Protokoll

Gremium	Rat der Stadt Vechta
Sitzung am	Montag, den 28.03.2022
Sitzungsort, Raum	Burgstraße 6, 49377 Vechta Foyer des Rathauses
Sitzungsbeginn	18:00 Uhr
Sitzungsende	20.45 Uhr

9. Klimaschutzkonzept Stadt Vechta **60/073/2022**
10. Bebauungsplan Nr. 169 „Wohngebiet östlich des Kornblumenweges“ mit örtlichen Bauvorschriften über die Gestaltung - im beschleunigten Verfahren gemäß § 13b BauGB; Prüfung der während der öffentlichen Auslegung gemäß § 3 Abs. 2 BauGB und der Beteiligung der Behörden und sonstiger Träger öffentlicher Belange gemäß § 4 Abs. 2 BauGB sowie der erneuten öffentlichen Auslegung gemäß § 4a Abs. 3 BauGB eingegangenen Stellungnahmen und Satzungsbeschluss gemäß § 10 BauGB **61/090/2022**

<p>Nr. 3 Landesamt für Geoinformation und Landesvermessung Niedersachsen (LGLN), Kampfmittelbeseitigungsdienst, Dorfstraße 19, 30519 Hannover, Schreiben vom 08.04.2021</p>	
<p><u>Stellungnahme:</u></p>	<p><u>Prüfung:</u></p>

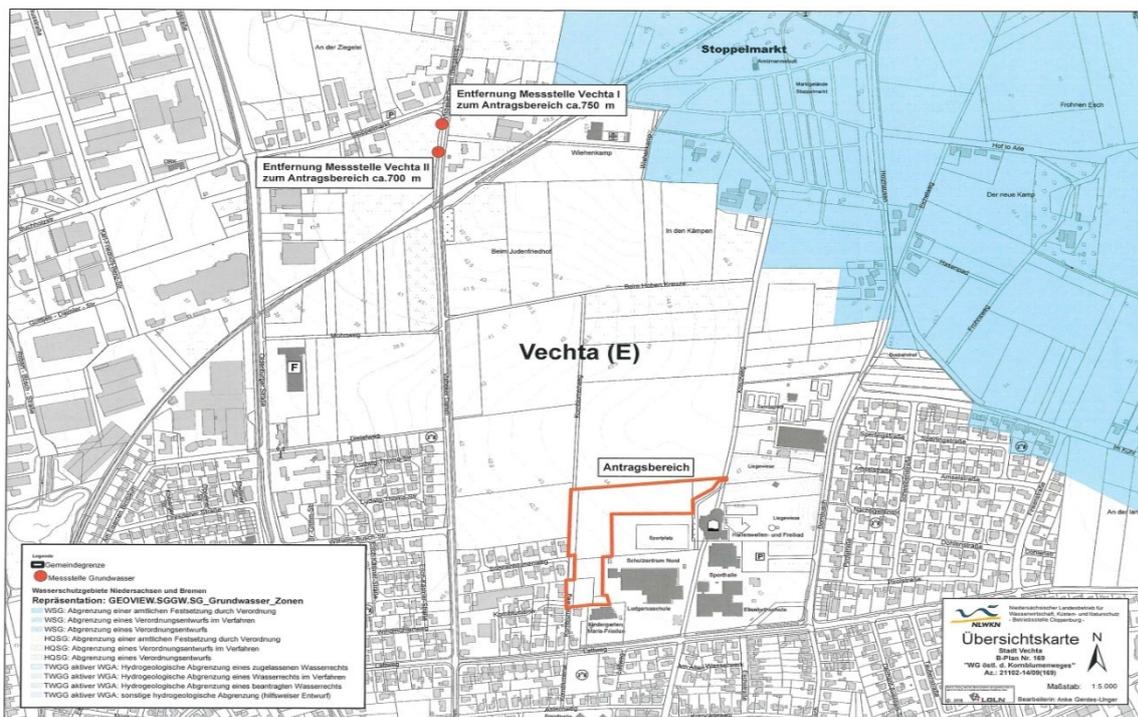
<p>Sie haben das Landesamt für Geoinformation und Landesvermessung Niedersachsen (LGLN), Regionaldirektion Hameln - Hannover (Dezernat 5 - Kampfmittelbeseitigungsdienst (KBD)) als Träger öffentlicher Belange gem. § 4 Baugesetzbuch (BauGB) beteiligt. Meine Ausführungen hierzu entnehmen Sie bitte der zweiten Seite; diese Stellungnahme ergeht kostenfrei.</p>	<p>Die Hinweise werden zur Kenntnis genommen.</p>
<p>Sofern in meinen anliegenden Ausführungen eine weitere Gefahrenforschung empfohlen wird, mache ich darauf aufmerksam, dass die Gemeinden als Behörden der Gefahrenabwehr auch für die Maßnahmen der Gefahrenforschung zuständig sind.</p>	
<p>Eine Maßnahme der Gefahrenforschung kann eine historische Erkundung sein, bei der alliierte Kriegsluftbilder für die Ermittlung von Kriegseinwirkungen durch Abwurfmunition ausgewertet werden (Luftbildauswertung). Der KBD hat nicht die Aufgabe, alliierte Luftbilder zu Zwecken der Bauleitplanung oder des Bauordnungsrechts kostenfrei auszuwerten. Die Luftbildauswertung ist vielmehr gem. § 6 Niedersächsisches Umweltinformationsgesetz (NUIG) in Verbindung mit § 2 Abs. 3 Niedersächsisches Verwaltungskostengesetz (NVwKostG) auch für Behörden kostenpflichtig.</p>

<p>Die Bearbeitungszeit für Luftbildauswertungen beträgt derzeit beim KBD ca. 16 Wochen ab Antragstellung. Da diese Zeitspanne zwischen Erteilung einer Baugenehmigung und dem Baubeginn erfahrungsgemäß nicht verfügbar ist, empfehlen wir den Kommunen eine rechtzeitige Antragstellung.</p>	
<p>Sofern eine solche kostenpflichtige Luftbildauswertung durchgeführt werden soll, bitte ich um entsprechende schriftliche Auftragserteilung unter Verwendung des Antragsformulars und der Rahmenbedingungen, die Sie über folgenden Link abrufen können: http://www.lgln.niedersachsen.de/startseite/kampfmittelbeseitigung/luftbildauswertung/kampfmittelbeseitigungsdienst-niedersachsen-163427.html</p>	
<p>Für die Planfläche liegen dem Kampfmittelbeseitigungsdienst Niedersachsen die folgenden Erkenntnisse vor (siehe beigefügte Kartenunterlage):</p>	
<p><u>Empfehlung: Luftbildauswertung</u> Fläche A</p>	
<p>Luftbilder: Die derzeit vorliegenden Luftbilder wurden nicht vollständig ausgewertet.</p>	<p>Die Hinweise werden zur Kenntnis genommen. Es wurde eine Luftbildauswertung durchgeführt.</p> <p>Als Ergebnis der Luftbildauswertung geht hervor, dass für das Plangebiet kein Handlungsbedarf besteht.</p>

<p>die hier zurzeit vorhandenen Luftbilder wurden auf Ihren Antrag hin ausgewertet (siehe beigefügte Kartenunterlage).</p>	<p>Die Hinweise werden zur Kenntnis genommen. Als Ergebnis der Luftbildauswertung geht hervor, dass für das Plangebiet kein Handlungsbedarf besteht.</p>
<p><u>Empfehlung: Kein Handlungsbedarf</u> Fläche A</p>	
<p>Luftbilder: Die derzeit vorliegenden Luftbilder wurden vollständig ausgewertet.</p>	
<p>Luftbildauswertung: Nach durchgeführter Luftbildauswertung wird keine Kampfmittelbelastung vermutet.</p>	
<p>Sondierung: Es wurde keine Sondierung durchgeführt.</p>	
<p>Räumung: Die Fläche wurde nicht geräumt. Belastung: Ein Kampfmittelverdacht hat sich nicht bestätigt.</p>	
<p>Hinweise: Die vorliegenden Luftbilder können nur auf Schäden durch Abwurfkampfmittel überprüft werden. Sollten bei Erdarbeiten andere Kampfmittel (Granaten, Panzerfäuste, Brandmunition, Minen etc.) gefunden werden, benachrichtigen Sie bitte umgehend die zuständige Polizeidienststelle, das Ordnungsamt oder den Kampfmittelbeseitigungsdienst des Landes Niedersachsen bei der RD Hameln-Hannover des LGLN.</p>

Vechta, B-Plan Nr. 157 „Neubau der Feuerwehr an der Oldenburger Straße“

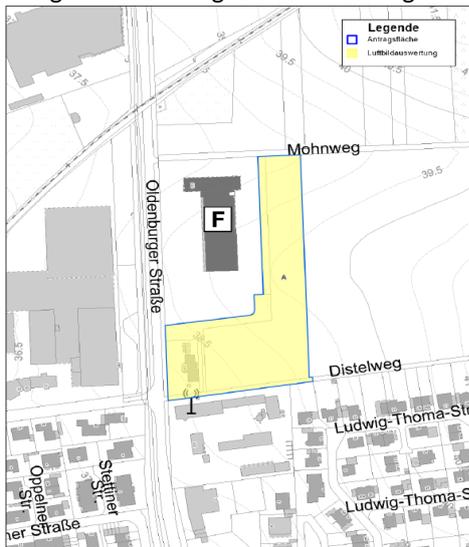
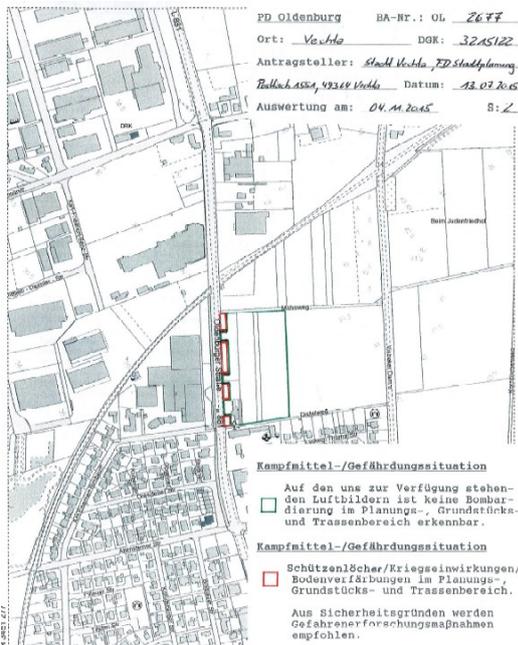
Daher ist davon auszugehen, dass noch Bombenblindgänger vorhanden sein können, von denen eine

Gefahr ausgehen kann. Aus Sicherheitsgründen werden in den rot markierten Flächen Gefahrenerforschungsmaßnahmen empfohlen.

Die Luftbilder wurden bereits im Jahr 2015 ausgewertet. Es wurden Gefahrenforschungsmaßnahmen entlang der Oldenburger Straße empfohlen.

Der Hinweis wird zur Kenntnis genommen.
